con la presente si inviano le Osservazioni contro il Progetto di un impianto eolico codice

procedura ID_VIP/ID_MATTIM: 12691 denominato "PITIGLIANO" ubicato nei comuni di Pitigliano (GR)

ID: Codice procedura (ID_VIP/ID_MATTM): 12691

“Progetto di un impianto eolico denominato “Pitigliano” ubicato nei comuni di Pitigliano (GR) e Sorano (GR) costituito da 20 (venti) aerogeneratori di potenza nominale 7,0 MW per un totale di 140,0 MW con relative opere connesse ed infrastrutture indispensabili”

Immagine 1. Vincoli ex art. 136 del CBC dal PIT della Regione Toscana e zona approssimativa dove è progettato l'impianto industriale.

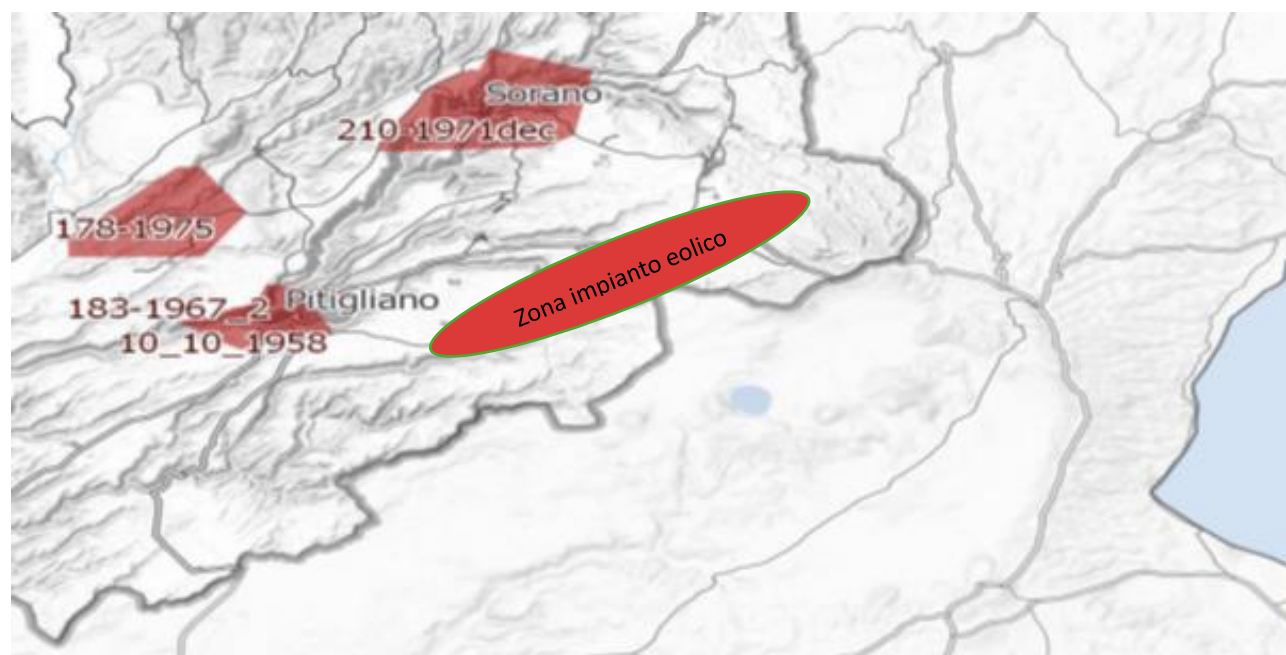
Al contrario si evidenzia che l'impianto eolico industriale citato non solo ricadrebbe con tutti e 20 gli aerogeneratori all'interno delle fasce di rispetto di 3 km di due vincoli paesaggistici di notevole interesse pubblico esistenti nella Regione Lazio e con una parte di essi nel vincolo paesaggistico del Centro abitato di Sorano (GR) quindi in aree non idonee all'installazione di impianti di energia rinnovabile. Addirittura, alcuni aerogeneratori sarebbero ubicati a poche centinaia di metri dai perimetri dei due vincoli paesaggistici laziali ex art 136 del CBC.

Inoltre, come sostiene la Proponente parte dell'impianto si verrebbe a trovare a 3,5 km dal centro abitato di Sorano. Infatti, tre degli aerogeneratori WTG 08, 09, 10 sono addirittura all'interno delle fasce di rispetto dei 3 km del suo vincolo paesaggistico di notevole interesse pubblico ex art 136 del CBC. Si evidenzia che così si crea

un'ulteriore incompatibilità con la tutela del Paesaggio.

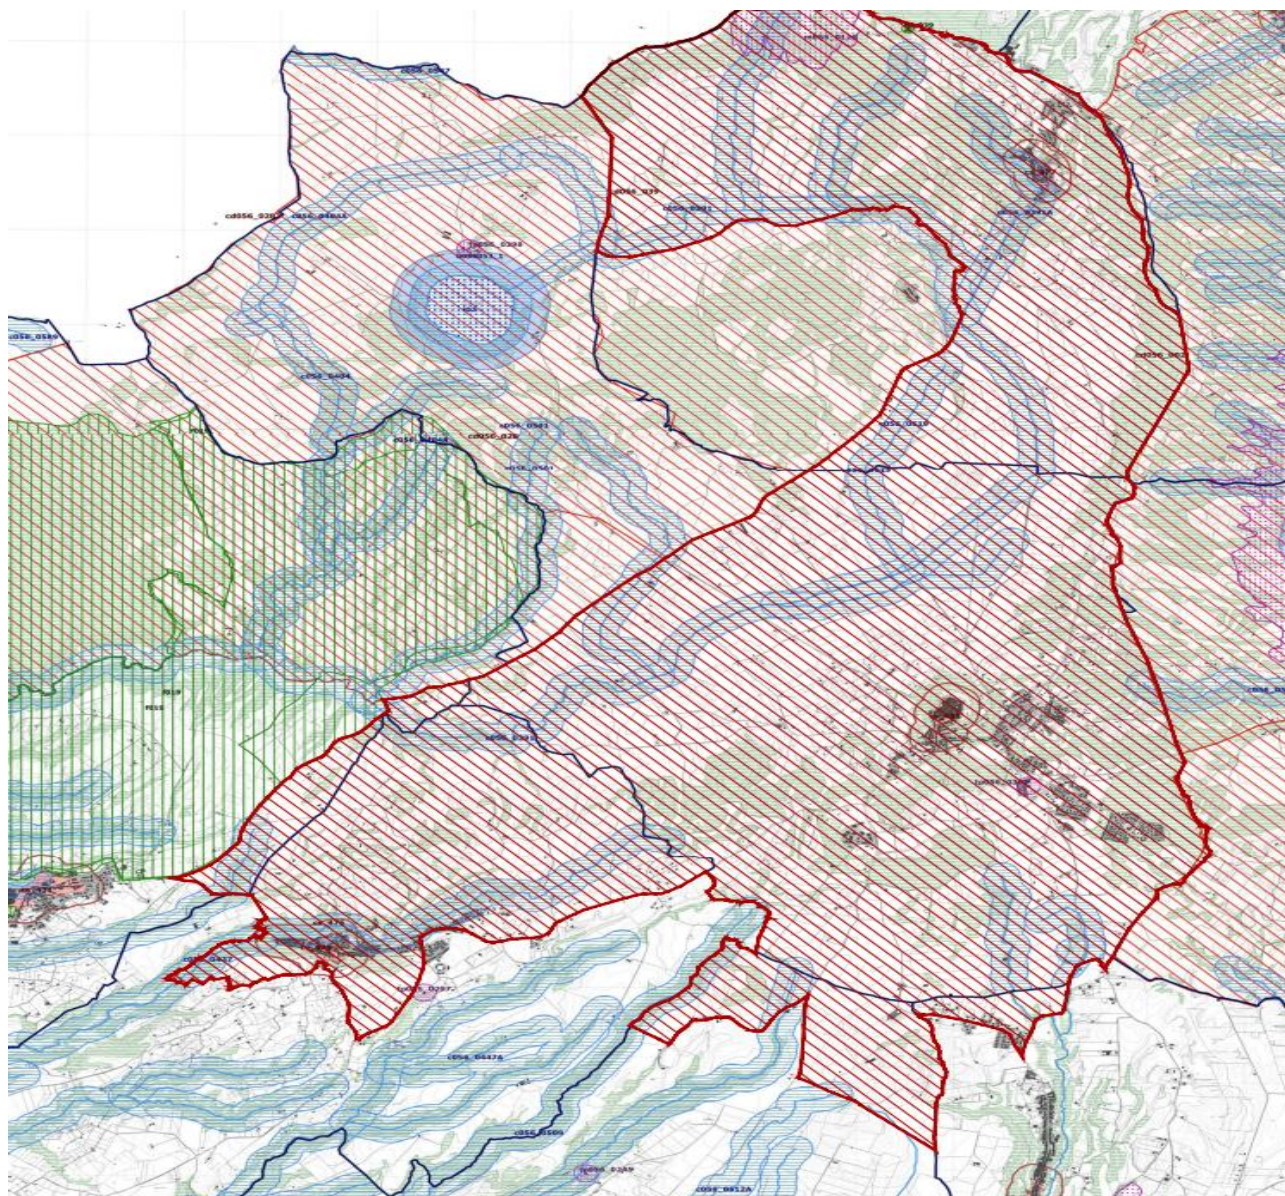
Come è illustrato nell'immagine si ribadisce che l'impianto industriale "Pitigliano" ricade completamente all'interno delle fasce di rispetto dei due vincoli di notevole

interesse pubblico e lambisce quelle di un terzo vincolo e quindi come affermato dal Consiglio di Stato nelle sentenze citate, l'impianto è insediato in area non idonea ai sensi dell'art. 20 comma 8 lettera c quater del D.Lgs. n. 199/2021 e ss.mm.ii al contrario di quanto sostiene la proponente.

Immagine 3. Cumulo di una parte di impianti eolici, fotovoltaici e geotermici industriali in progettazione ed esistenti intorno all’eolico industriale “Pitigliano”.

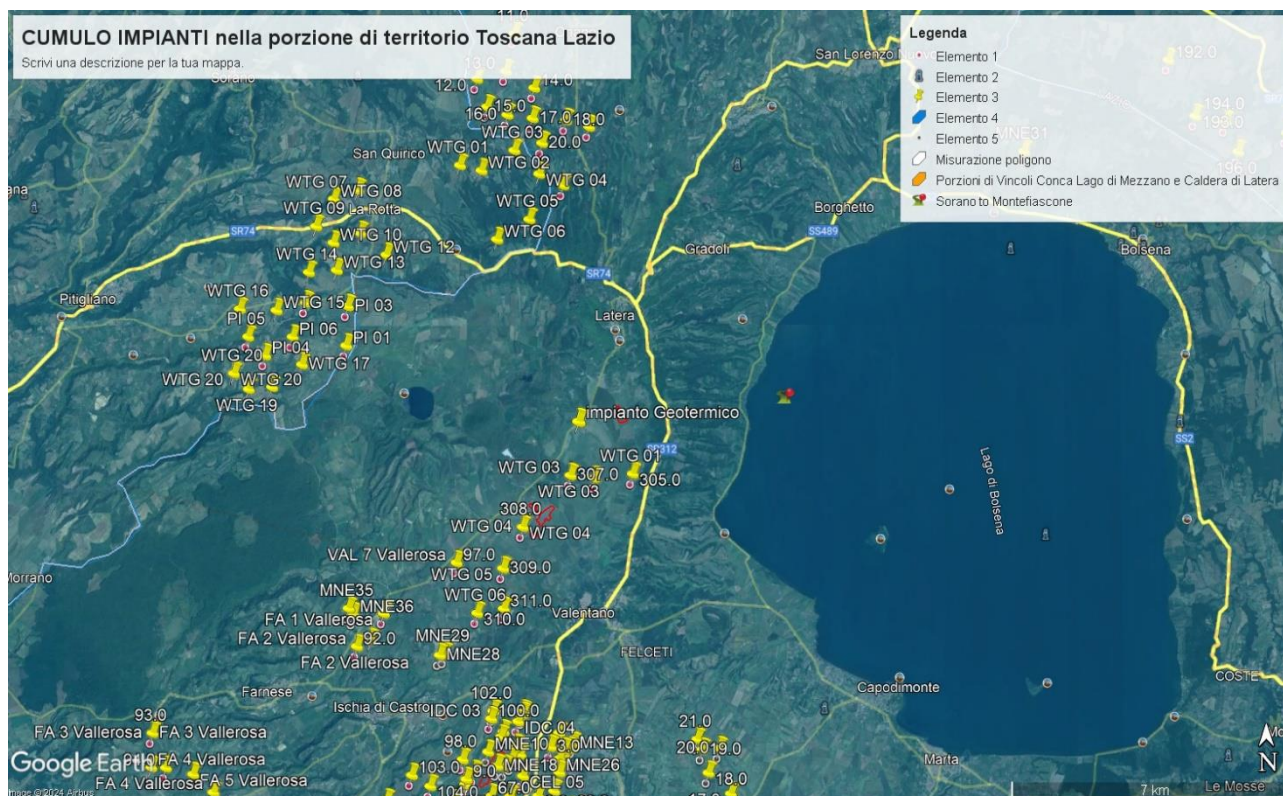
Tornando alle Linee guida nazionali, l’allegato IV dedica il paragrafo 3 agli impatti visivi e quelli sui Beni Culturali, Paesaggistici, Naturalistici e Culturali, dove viene detto che la valutazione dell’impatto visivo dovrà essere effettuata tenendo conto “**degli elementi caratterizzanti e qualificanti il paesaggio, effettuata alle diverse scale di studio (vasta, intermedia e di dettaglio...**”. Le analisi debbono non solo definire l’area di visibilità dell’impianto eolico industriale, **ma anche il modo in cui l’impianto viene percepito all’interno del bacino visivo**. Le analisi visive debbono inoltre tener in opportuna considerazione **gli effetti cumulativi derivanti dalla compresenza di più impianti**”. Nella Relazione Paesaggistica e nello Studio di Impatto Ambientale prodotte dalla proponente come già evidenziato è stato ignorato il vincolo paesaggistico di notevole interesse pubblico ex articolo 136 del Codice dei

Beni Culturali “*Ambito paesaggistico, geologico e geomorfologico dell’orlo della caldera di Latera ...*” Non vengono nemmeno citati gli impianti eolici in progetto al MASE, il “Rempillo” (6 aerogeneratori) e un altro in verifica amministrativa di 14 aerogeneratori e 72, 6 MW. Ad oggi nei territori di Pitigliano, Sorano e in quello limitrofo potenzialmente potrebbero essere insediati 40 aerogeneratori alti 200 metri e larghi 170. Ma la proponente non cita neanche altri impianti che creerebbero il cumulo e quindi maggiore impatto. Infatti, sul territorio della “Città del Tufo” (Sorano e Pitigliano) impatterebbero anche l’impianto eolico “Montarzo” di Onano con 13 aerogeneratori con le dimensioni ricordate, l’altro eolico industriale nel territorio di Valentano con sette aerogeneratori (stesse dimensioni), gli impianti di Farnese con un minieolico di 3 Torri alte 60 metri già installate in località Poggio del Crognolo e l’impianto eolico industriale “Vallerosa” (7 aerogeneratori alti 200 metri e larghi 158 metri) in procedura VIA presso la Regione Lazio. Inoltre, altri impianti del minieolico già presenti a Valentano, Cellere e Piansano e due progetti eolici industriali con le stesse dimensioni (200 m x 170 m) nel Comune di Ischia di Castro. La valutazione del cumulo non prende neanche in considerazione gli impianti industriali di fotovoltaico e agrivoltaico in progetto a Farnese, Valentano, Ischia di Castro, Cellere. L’impianto geotermico in procedura Via al MASE, progettato nella Caldera di Latera. Quindi è stata effettuata una valutazione del potenziale impatto cumulativo non veritiera a dispetto di quanto affermato dalla proponente che sostiene di aver preso in considerazione uno spazio di 10 km intorno al suo impianto per gli impatti che si creerebbero.

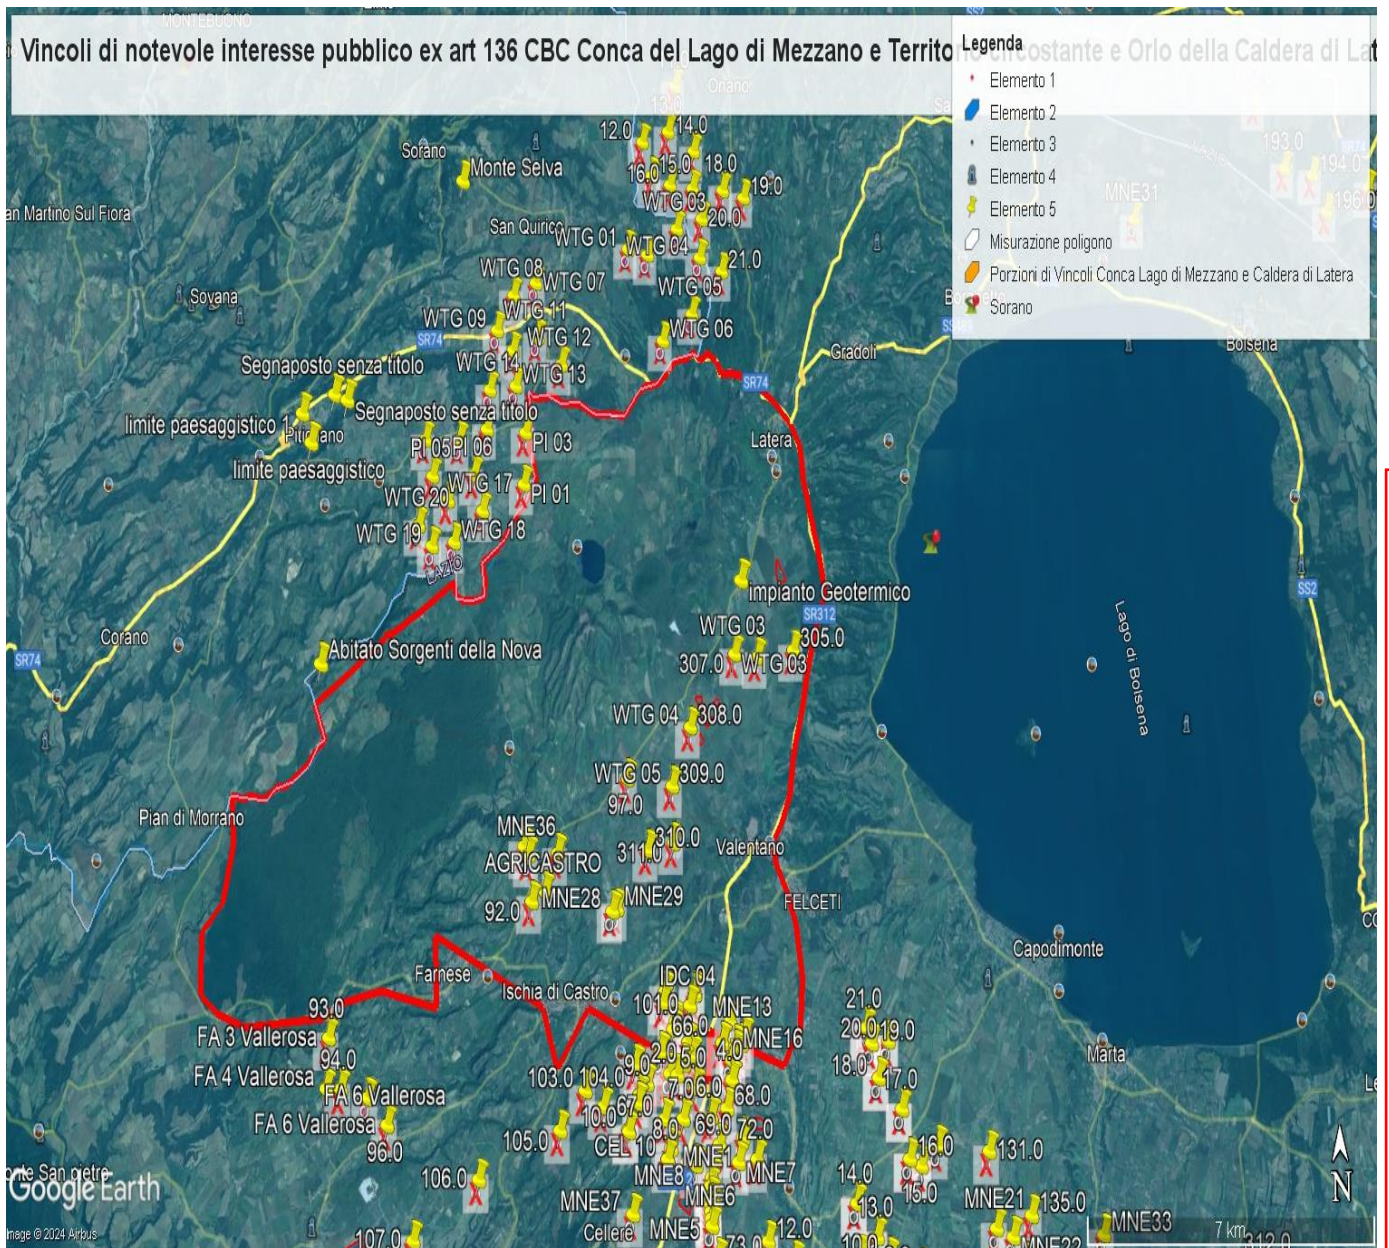
e schiantandosi cadrebbe direttamente sulla strada regionale e un'altra la WGT 09 a 235 metri dalla stessa facilmente raggiungibile dai pezzi creati in un eventuale schianto e anche la WGT 08 a 310 metri sempre in zona di relativo pericolo. Le pale WGT 10, 12 e 13 si trovano invece a 60 – 70 metri da una strada sterrata che collega abitazioni e strutture agricole mentre la WGT 14 a poco più di 200 metri. La pala WTG 16 si trova a 320 metri dalla Strada Provinciale Pantano ed a soli 100 da una strada sterrata che collega abitazioni e strutture agricole. La WTG 20 si trova a soli 160 metri da una strada sterrata che collega due Agriturismi. Anche queste costituisce un pericolo per l'incolumità delle persone e degli animali in caso di schianto o di rottura di parti dell'aerogeneratore. E' noto che possono verificarsi rotture della lama in rotazione o di pezzi della stessa e a volte anche crolli dell'intero aerogeneratore o spezzamento (meglio *rottura*) della torre a causa di incendi o eventi atmosferici estremi sempre più frequenti anche nei nostri territori. Uno dei principali eventi che comporta la rottura della lama è rappresentato dalla fulminazione atmosferica anche se le lame sono idoneamente protette contro questi fenomeni mediante ricettori metallici disposti alle estremità delle lame ed idoneamente collegati a terra. Nel caso di rottura accidentale di un elemento rotante a seguito di distacco, attraverso le leggi della balistica classica è possibile determinare le probabili traiettorie dell'elemento. Infatti, nota la velocità di rotazione e le caratteristiche geometriche, si può procedere all'applicazione delle leggi della fisica per giungere ad una stima esatta delle traiettorie. Purtroppo, la stima è chiaramente semplificata vista la complessità del problema e le molte variabili che entrano nel calcolo, soprattutto per ciò che riguarda le azioni aerodinamiche di portanza, resistenza e momento aerodinamico di difficile definizione soprattutto in caso di frammenti irregolari e di geometrie incognite. In letteratura esistono degli studi condotti relativamente a questa specifica tematica. Uno dei riferimenti è rappresentato dallo studio condotto dalla società Vestas Wind System: "Vestas V80 – Blade Trow calculation under normal operationing

conditions (2001)”. Detto studio riporta la stima della traiettoria di una pala eolica in condizioni di normale funzionamento sia per la pala intera che per eventuali frammenti. Lo studio ipotizza che, in assenza di forze aerodinamiche, la massima gittata si ottiene quando la pala si distacca dal rotore con un angolo di 135° azimut, considerando quale unica forza inerziale quella di gravità con approccio quindi conservativo e a vantaggio di sicurezza. Viene quindi calcolato il tempo di volo considerando la velocità verticale iniziale applicata al centro di gravità. Nota la durata di volo e conoscendo le componenti orizzontali e verticali della velocità è possibile definire la traiettoria dell'elemento distaccatosi. Le conclusioni dello studio analitico del fenomeno, **basato su grossolane approssimazioni anche dichiarate**, ha dimostrato che è opportuno evitare la presenza di ricettori sensibili al probabile distacco di organi rotanti nella circonferenza di raggio 85 m dall'asse dell'aerogeneratore. A pag 7 del Documento prodotto dalla proponente “ Relazione gittata” a pag 7 si afferma *“Nella definizione del Layout del Parco di Pitigliano-Sorano in un intorno di ampiezza pari a 212,04 m che rappresenta il valore di gittata reale stimato non ricade nessun punto sensibile”*. Questo valore della gittata massima oltre a non essere assolutamente condivisibile e non realistico in quanto addirittura di poco superiore all'altezza della pala non è neanche veritiero perché abbiamo visto che la S.R 174 maremmana sarebbe interessata dal crollo della pala WGT 07 e altre strade provinciali e secondarie sarebbero interessate dalla vicinanza di altri aerogeneratori sopra meglio individuati.

Infatti, il fenomeno della gittata massima è molto più complesso da stimare analiticamente, per questo si rimanda all'esperienza dei costruttori più esperti i quali indicano detto fenomeno come molto raro con una variabilità di ritrovamenti dei frammenti a distanze molto varie, in relazione ai numerosi fattori che possono condizionare l'evento, l'orografia, la velocità del vento, la direzione, le azioni aerodinamiche di portanza che potrebbero spingere a centinaia di metri frammenti di elementi rotanti, come purtroppo avvenuto già in

passato. Il rischio è elevato sia per gli abitanti che si trovano entro i 500 metri lineari sia per gli agricoltori che si troveranno a coltivare i suoli sottesi dall'impianto o nelle attività di ricezione legate agli agriturismi sia per i veicoli che si troveranno a transitare sulle strade regionali, provinciali, comunali o vicinali citate. Per questo ulteriore motivo legato all'incolumità delle persone e degli animali chiediamo che venga espresso parere contrario alla realizzazione dell'impianto eolico "Pitigliano".

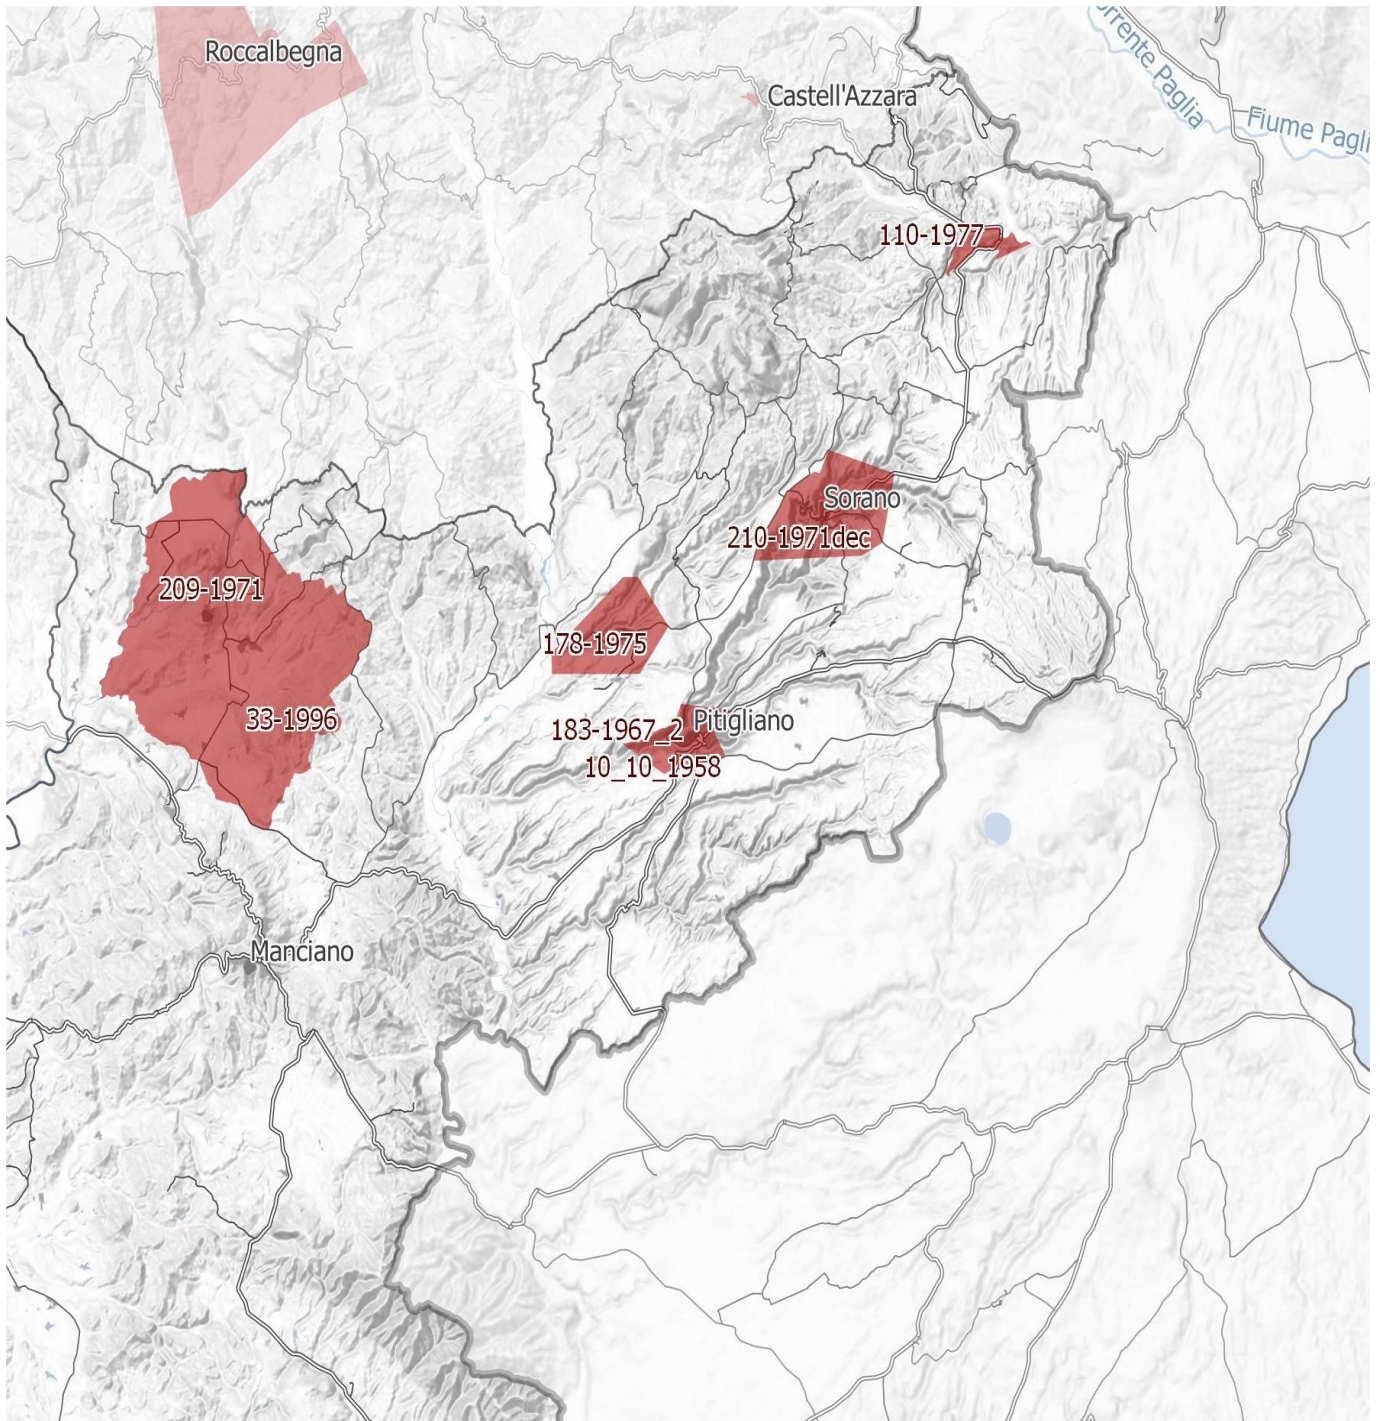
IMMAGINE n. 4 Si evidenzia che i tre aerogeneratori WTG 07, WTG 08 e WTG 09 impattano con il vincolo paesaggistico di notevole interesse pubblico del Centro Storico di Sorano. Il WTG 07 si troverebbe a 2828 m, WTG 08 2504 e WTG 09 2990. Il cavidotto dell'impianto invece impatta in buona parte del Vincolo paesaggistico ex art. 136 del CBC del Centro Storico di Pitigliano.
